第2回デザイン会議後の設計変更

第2回安治川水門デザイン会議（R7.3.10）での主なご意見（水門本体）

第2回デザイン会議後のデザイン変更（エレベーター棟）

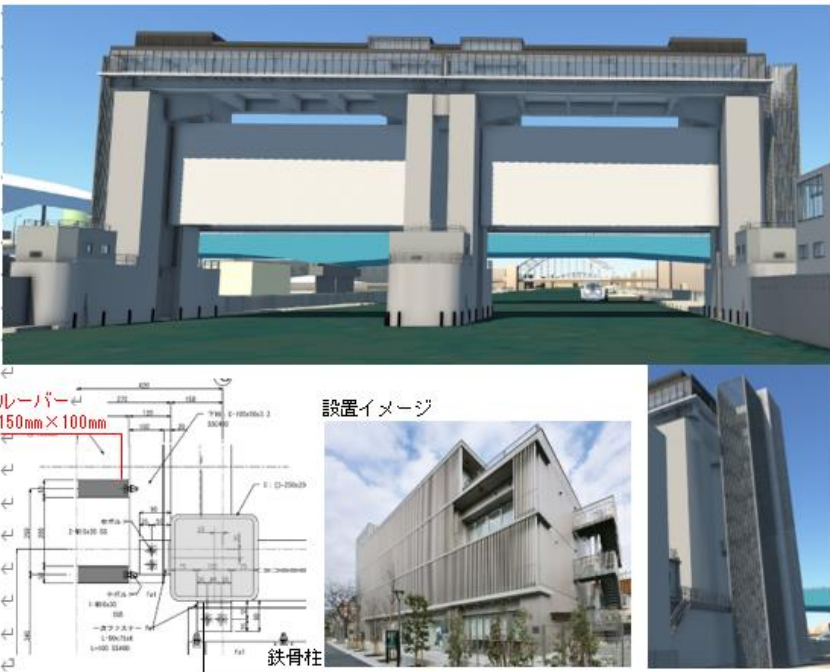
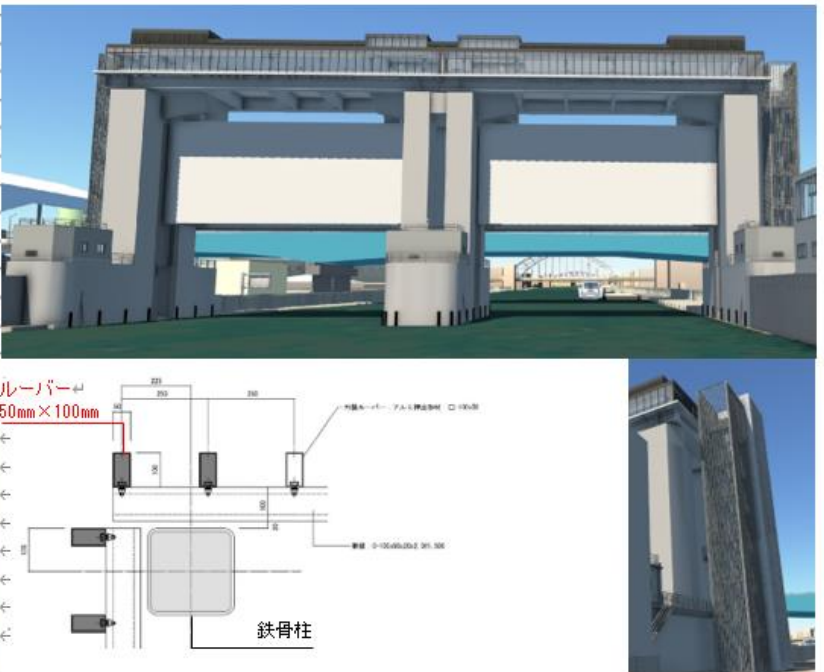
- 風切り音に対応している奥行10cmタイプを新たに検討した。

- ・ 設置イメージを確認し、景観に大きく影響がなければ奥行10cmタイプを採用する。

第1案：奥行15cm タイプ（第2回デザイン会議提示）	第2案：奥行10cm タイプ（風切り音対応）
概要図		
概要	奥行 15cm で存在感のある形状とすることで、遮へい機能を確保しつつ、重厚感のある意匠とする。	奥行 10cm で軽快な形状とすることで、遮へい機能を確保しつつ、周辺景観との調和に配慮した意匠とする。
メリット	・ 奥行 10cm のルーバーと比較し、見た目の重厚感、存在感が増す。	・ 奥行 15cm のルーバーと比較し、見た目にすっきりとして圧迫感がない。 ・ 風洞実験は実施済みであり、風切り音発生 の懸念が少ない。
デメリット	・ 風洞実験は実施されておらず、風切り音の発生の有無は不明。	・ 構造物としての存在感はやや弱い。 ・ 至近距離では背後が透けて見えやすい。
景観	・ 遠景ではほとんど差はないが、奥行 10cm のルーバーに比べ、構造物としての存在感が強い景観となる。	・ 遠景ではほとんど差はないが、奥行 15cm のルーバーに比べ、周辺の景観に与える圧迫感が少ない。
経済性	左岸側 × 57,900 円/㎡ = 円/㎡	左岸側 × 50,900 円/㎡ = 円/㎡
総合評価	・ 風洞実験は実施されておらず、風切り音の発生の有無は不明であり、発生した場合には対策が必要となる。 ・ 重厚で存在感のある外観により構造物としての存在感は増すものの、経済性が劣る。	・ 風洞実験は実施済みであり、風切り音発生 の懸念が少ない。 ・ 圧迫感が少なく周辺景観との調和に優れ、経済性に優れる。

第2回デザイン会議後のデザイン変更（巻上機室の開口部）

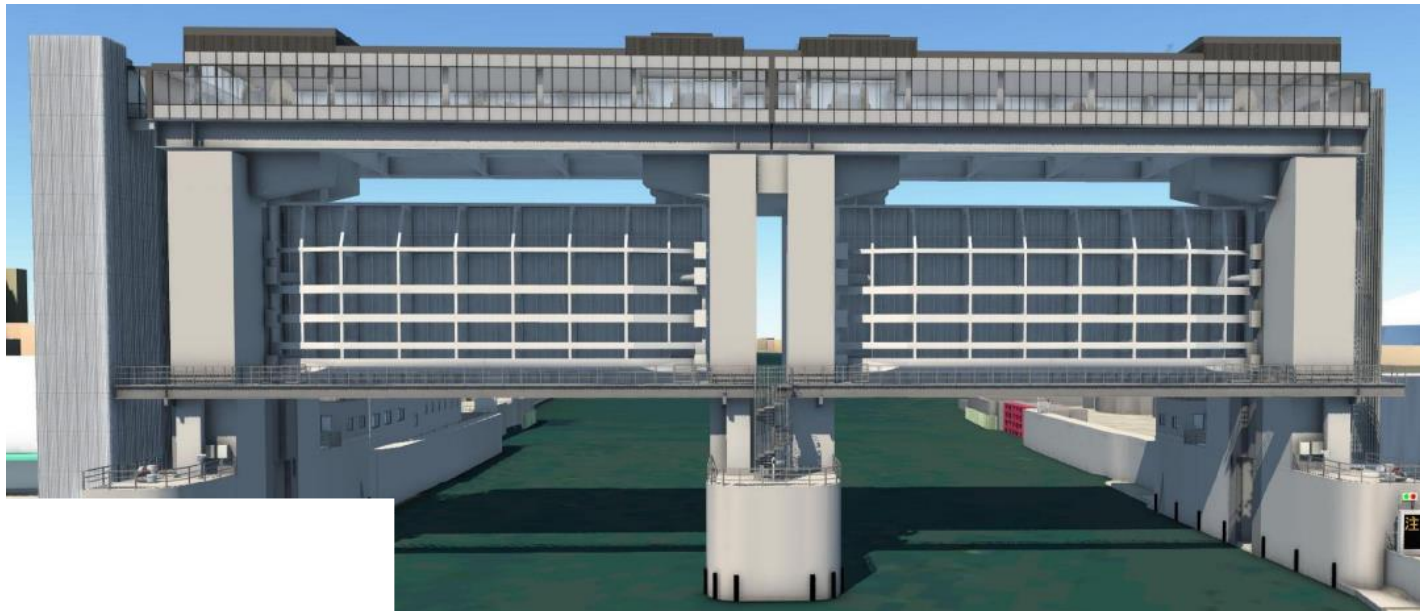
- ・ 尻無川水門において、巻上機室内にある切替装置が標準取替年数(51年程度)よりも短い12年で故障する事例が発生した。
- ・ 安治川新水門では巻上機室には開口部を設けず、設備更新時に屋根を撤去することを想定していたが、想定外の故障や不具合へ迅速に対応するため、機器のメンテナンス用の搬入口(蓋構造)を設けることとする。合わせて、屋上へ上がるためのタラップを設置する。

- 上空から俯瞰した際には突出部はあるものの、下流からの視点（船上）では突起部は見えず、上流側（国道43号からの視点）からの眺望には、わずかに蓋形状が入る可能性があるが、景観への影響は小さいと考えられる。

【デザインへの配慮】
➤ 下流からは見えない高さ、位置で開口部を設置する。

第2回デザイン会議後のデザイン変更（巻上機室のキャットウォーク設置）

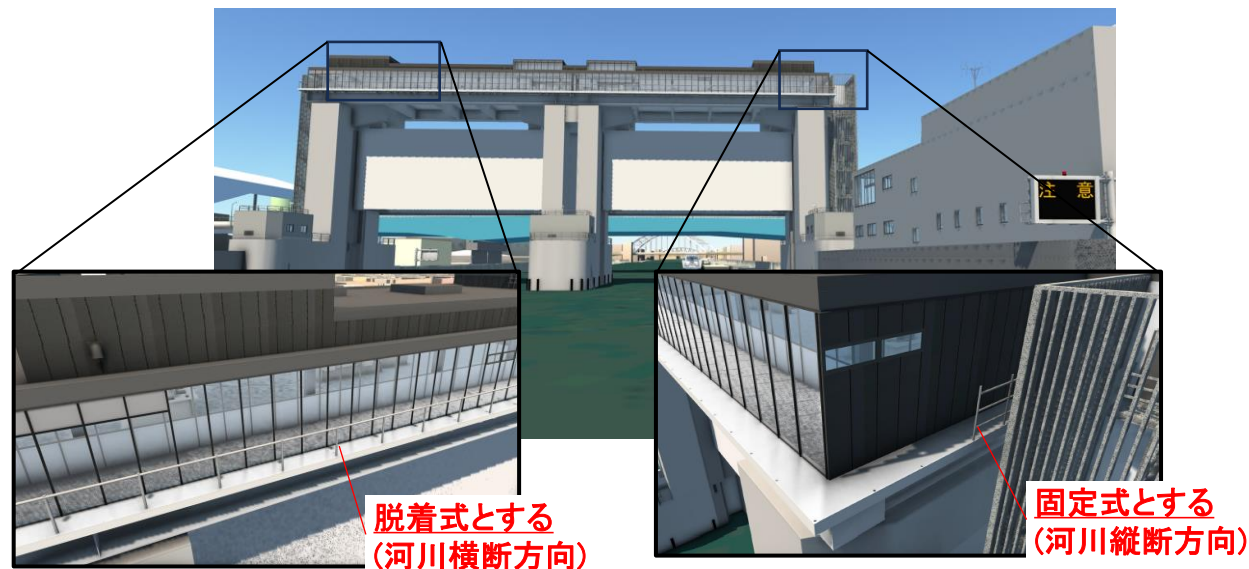
- ・鳥の糞害等を考慮して、巻上機室にキャットウォークを設置しないこととしたが、巻上機室の施工計画を検討する中で、キャットウォークを設置し枠組み足場を設置する方が安価となった。
- ・キャットウォークを設置すると、清掃などの日常的な維持管理や、外壁のシール材の更新などの維持管理にも流用が可能となるため、巻上機室の外周にキャットウォークを設置する。

- キャットウォーク上での作業には安全対策として転落防止柵を設置する必要がある。
- デザインへの配慮として、キャットウォーク上での作業頻度が低いことから、転落防止柵は作業時の始点となる左右岸の側面の転落防止柵のみ固定式、その他は脱着式とし、作業時のみ設置する。
- 管理棟からの眺望に配慮し、固定式柵は管理棟屋上から左右岸の柵が見えない範囲に設置する。
